Product Change Notice (PCN)

件名: RZ/V2H 製品マスクバージョンの改訂
 発行日: 3/17/2025
 出荷開始予定日: 6/2/2025

製品の識別方法:

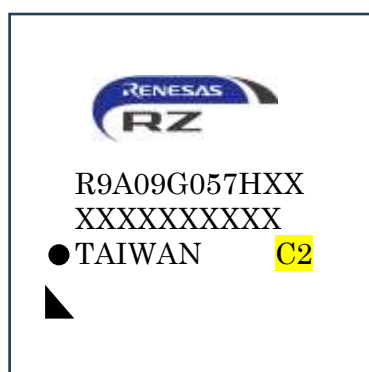
変更後の製品はパッケージ上の C2 リビジョン番号表示で識別可能です。また、LSI Device ID register の値でも識別可能です。なお、変更後の製品は、受注型名の最終桁が 0 から 1 に変更されています。
